# PROJET ÉOLIEN MONT DE BAGNY II

Commune de Saint-Souplet  
Département du Nord

## PREMIÈRES OBSERVATIONS ET RÉPONSES ÉMISES SUITE À L'AVIS DE LA MISSION REGIONALE D'AUTORITE ENVIRONNEMENTALE (MRAE) HAUTS DE FRANCE

Octobre 2018

## PM 96 : Rue des Fusillés Civils, au pont au-dessus de la voie de contournement

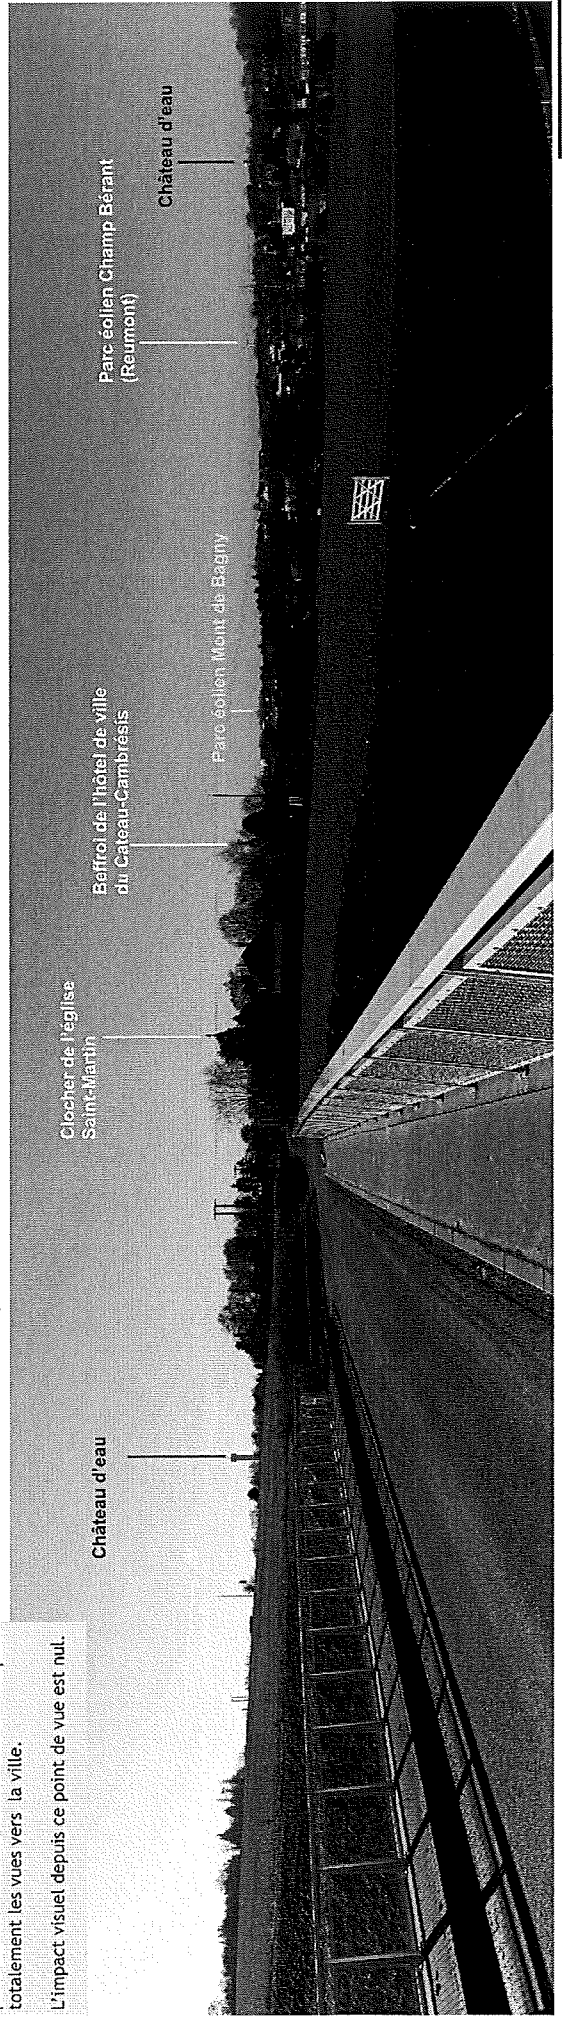
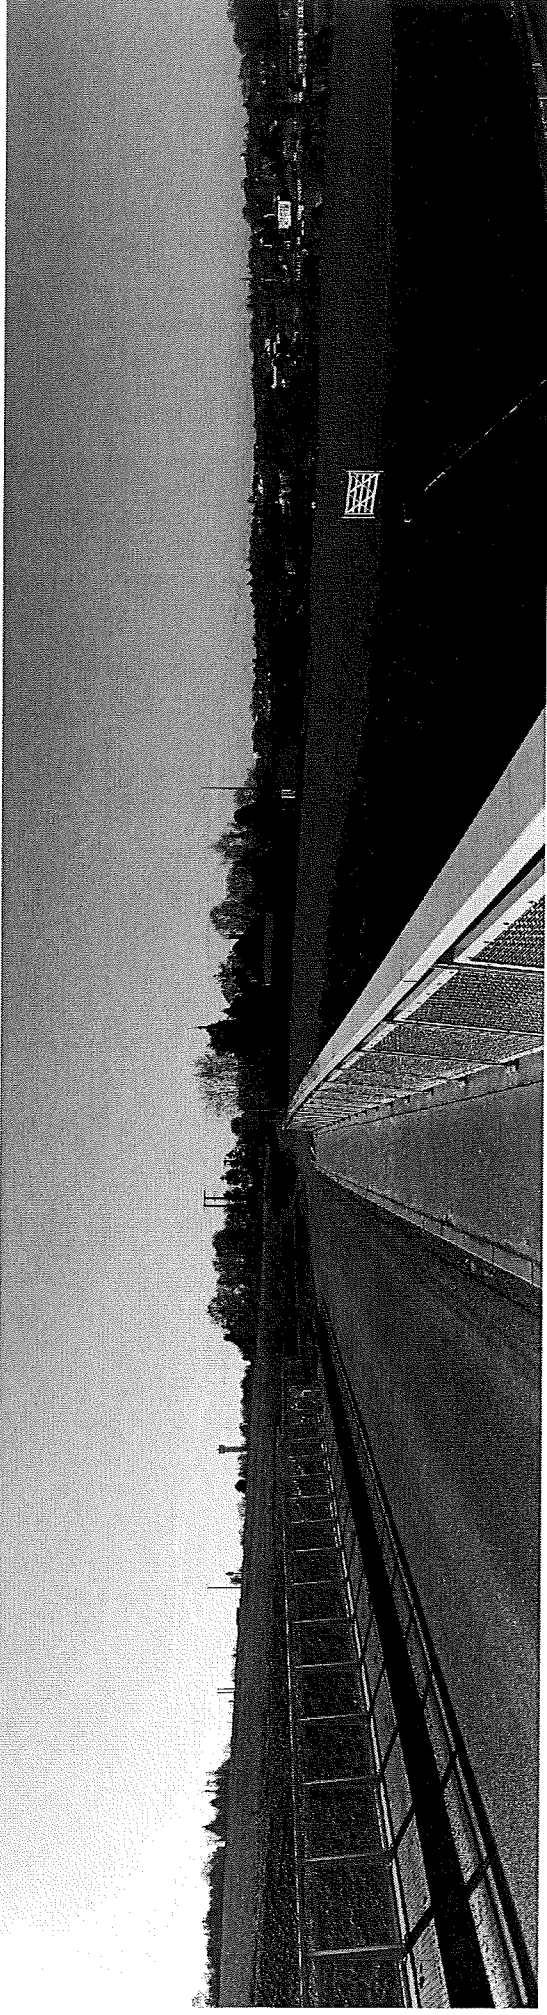
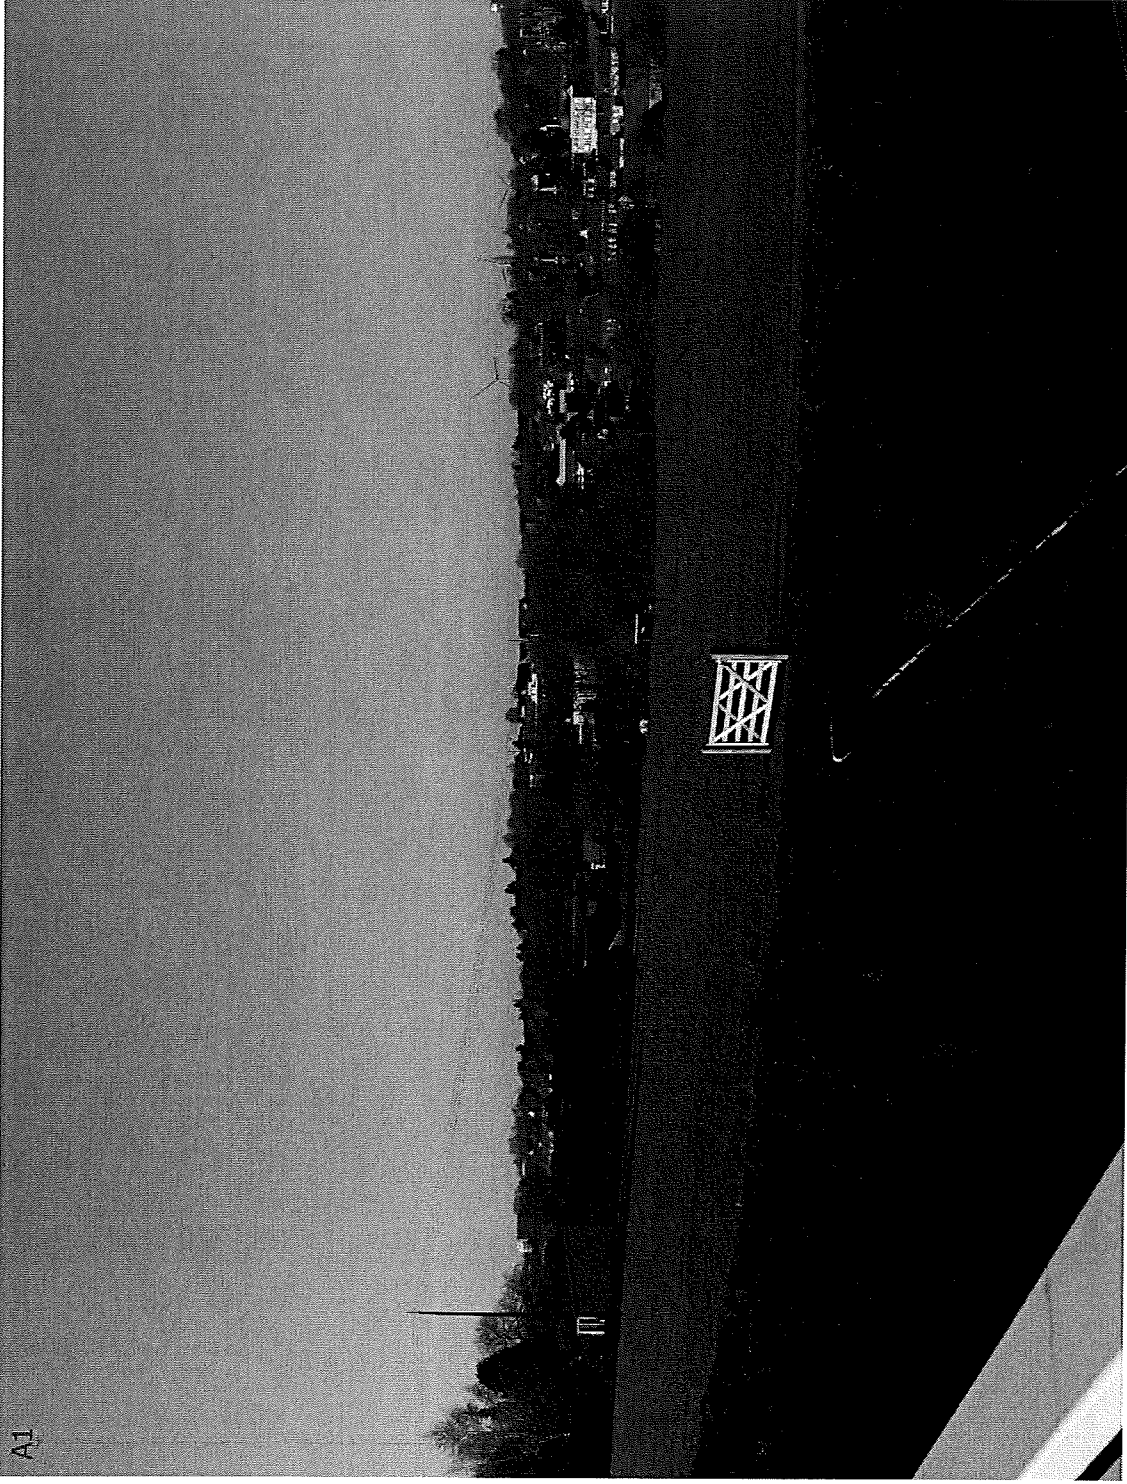
Ce point de vue se situe sur la rue des Fusillés Civils au niveau du pont au-dessus de la voie de contournement nord du Cateau-Cambresis. La silhouette du bourg du Cateau-Cambresis est bien visible bien que partiellement cachée par quelques arbres. Le clocher de l'église ainsi que le beffroi de la mairie sont également visibles, dans l'axe du pont, derrière des arbres. Le projet de Mont de Bagny II se situe en arrière de ces deux bâtiments. Ce point de vue présente théoriquement une covisibilité entre l'église, le beffroi et le projet. Cependant le projet n'est pas visible car masqué par les arbres et les bâtiments, il n'entrera pas en concurrence avec les monuments historiques ou le bourg du Cateau-Cambresis. Cette vue est non-observable par les usagers du contournement du fait de sa position en zone de déblai latéral masquant totalement les vues vers la ville.

L'impact visuel depuis ce point de vue est nul.

## PM 97 : Rue du Corbeau, au pont au-dessus de la voie de contournement

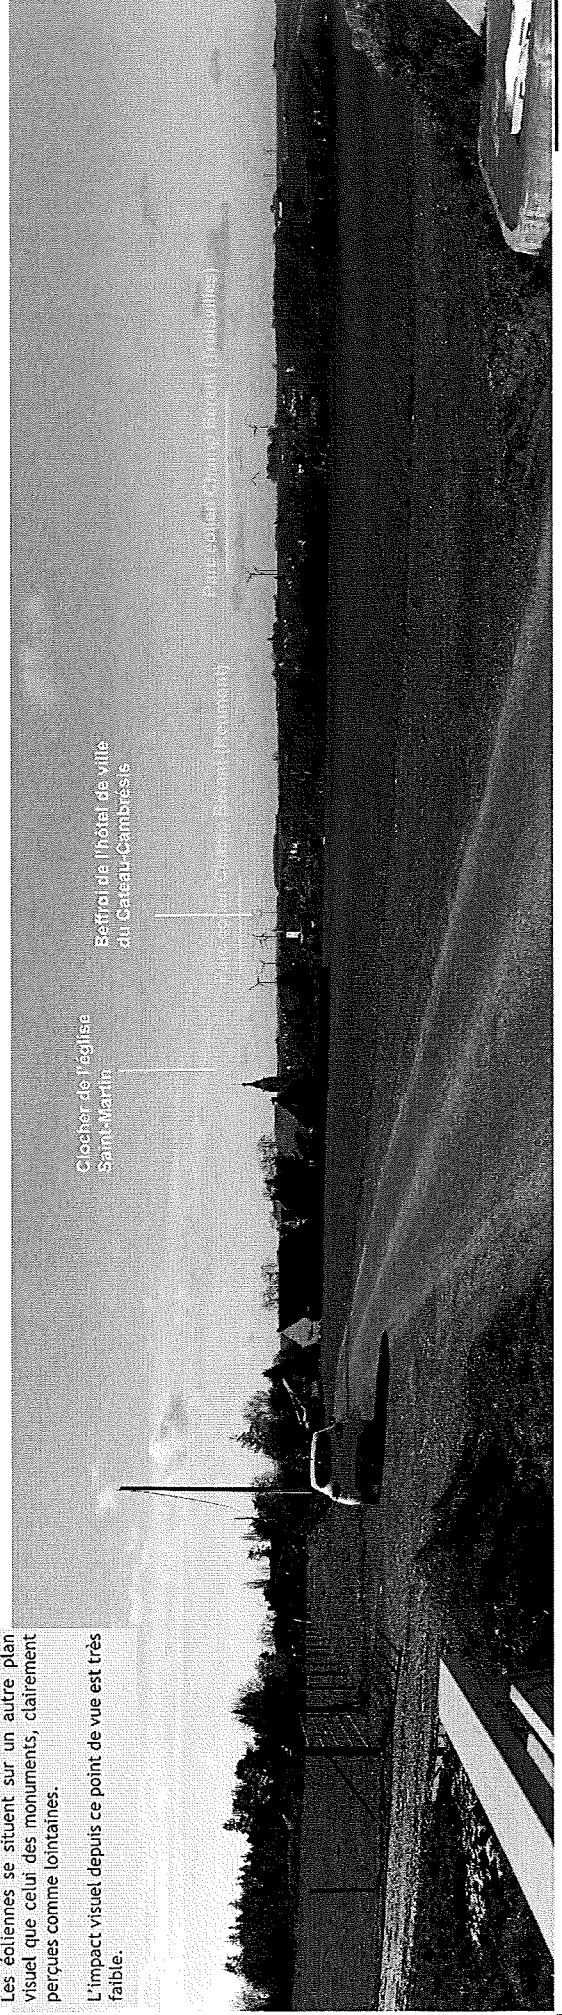
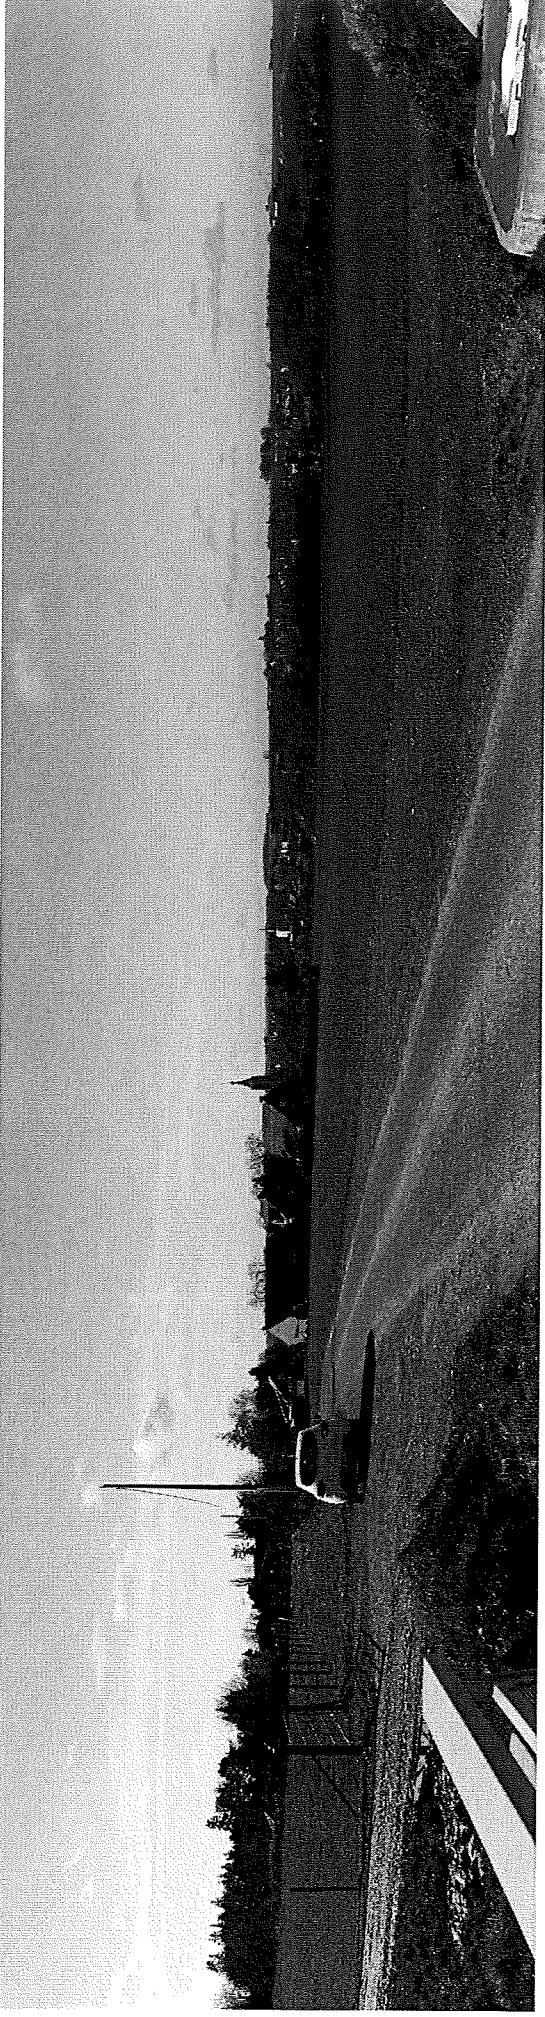
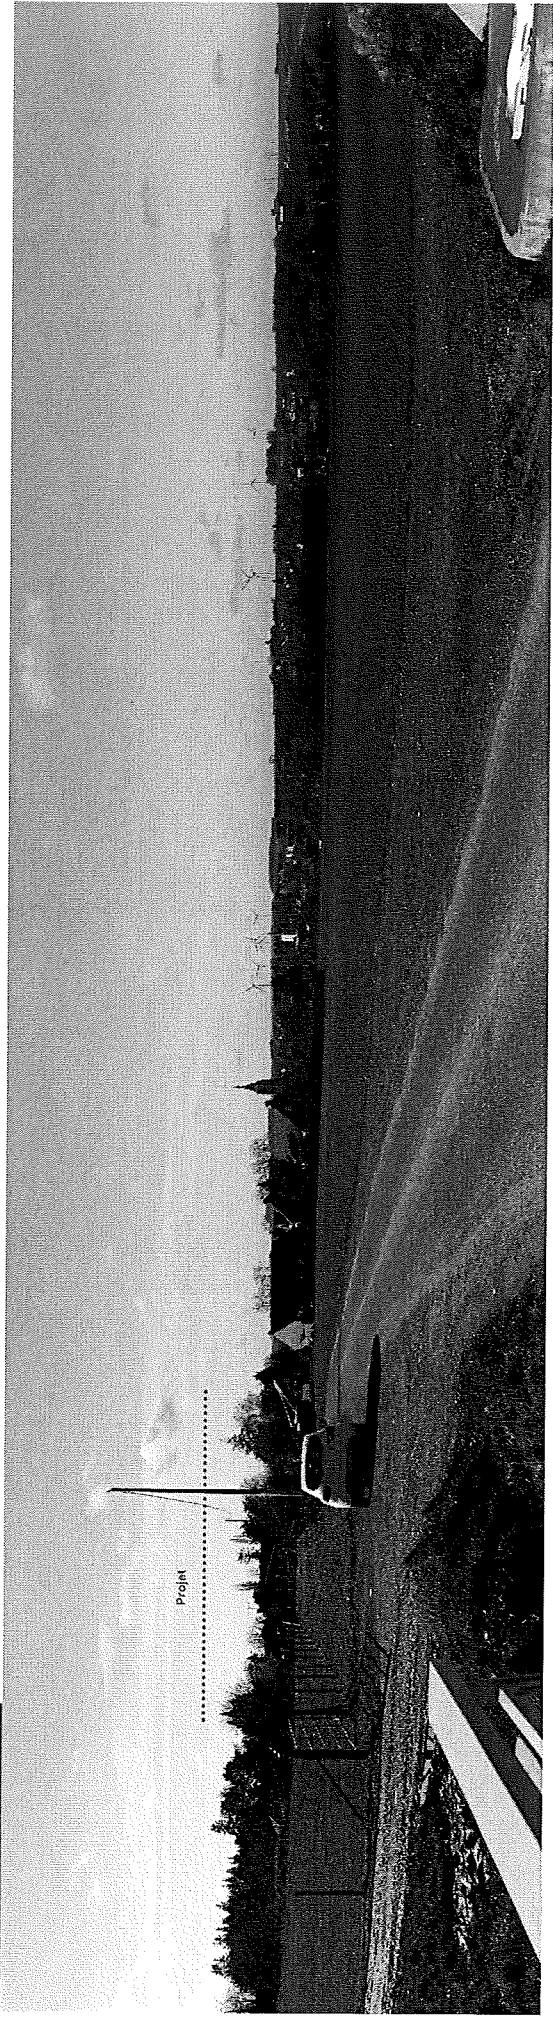
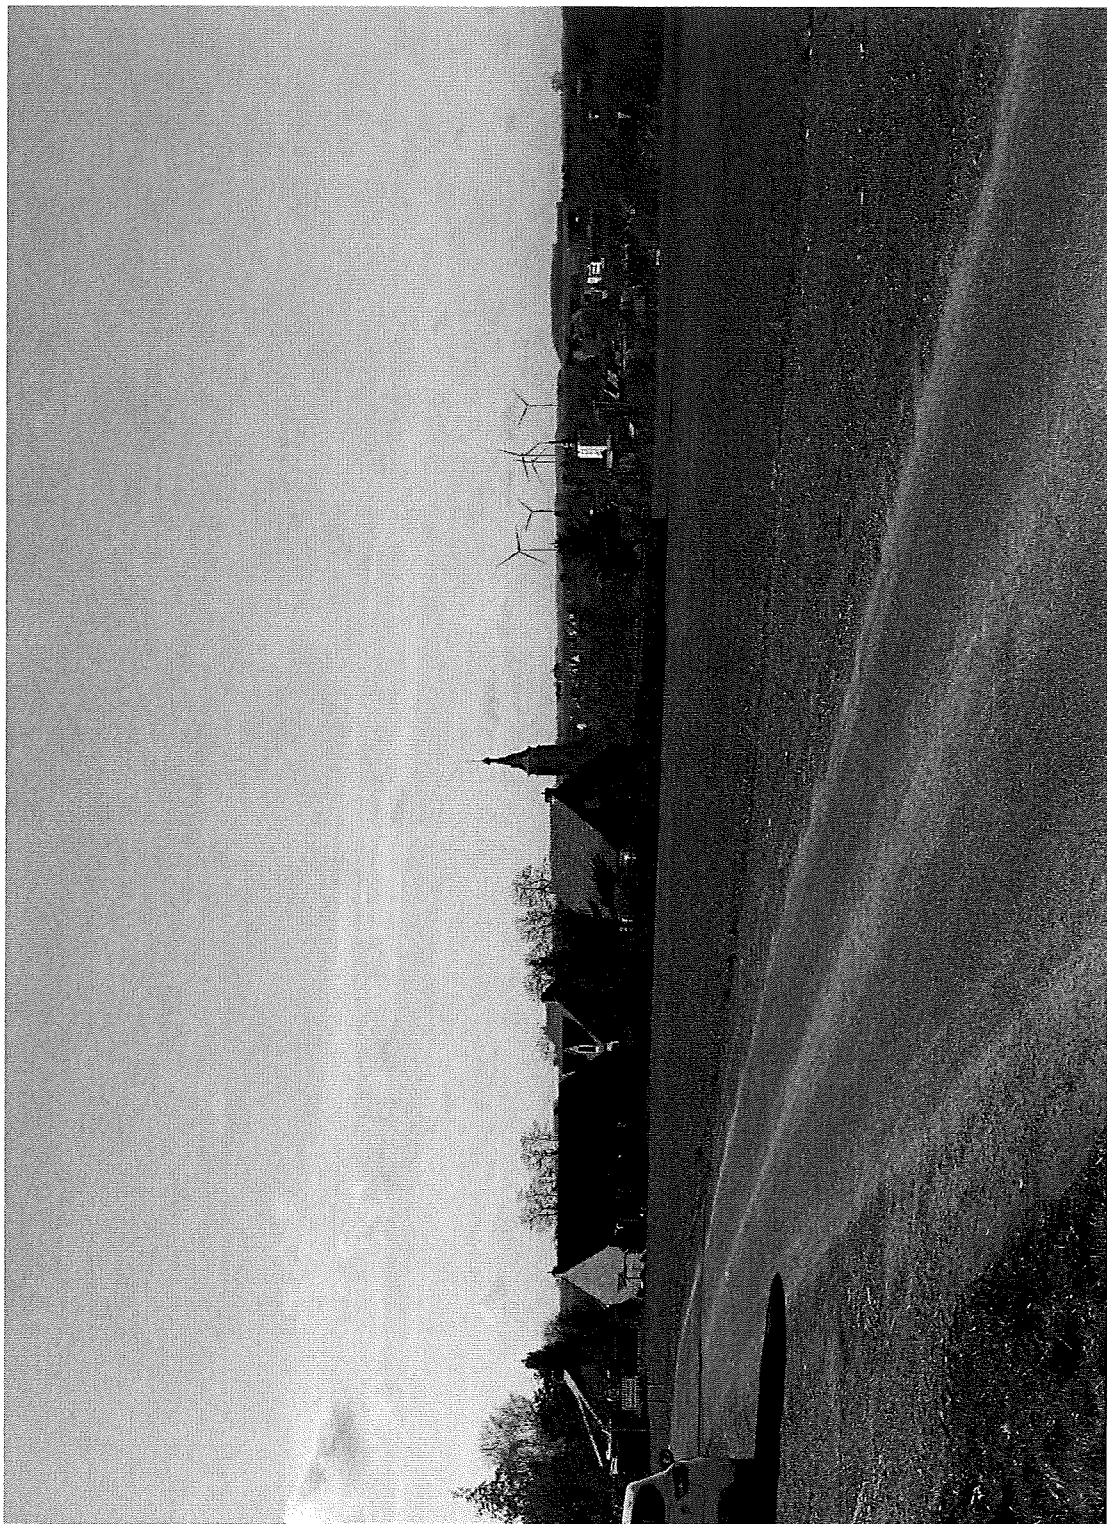
Le point de vue se situe rue du Corbeau, au niveau du pont au-dessus de la voie de contournement nord du Cateau-Cambresis. Depuis ce point de vue, sont visibles le beffroi de la mairie et le clocher de l'église, tous deux monuments historiques ainsi que la silhouette du bourg du Cateau-Cambresis dans un léger repli du relief. Plusieurs (quatre) autres parcs éoliens sont visibles. L'éolienne est ici un élément vertical important et constitutif du paysage. Le projet de Mont de Bagny II n'entre pas en concurrence avec la silhouette du bourg ou avec les monuments historiques. Aussi, il est presque entièrement masqué par les boisements. Seules les pales des éoliennes A2, A3, A4, A6 pourront être partiellement visibles derrière les branchages, qui, lors de la prise de vue étaient dépourvus de feuillage. Les éoliennes se situent sur un autre plan visuel que celui des monuments, clairement perçus comme lointaines.

L'impact visuel depuis ce point de vue est très faible.
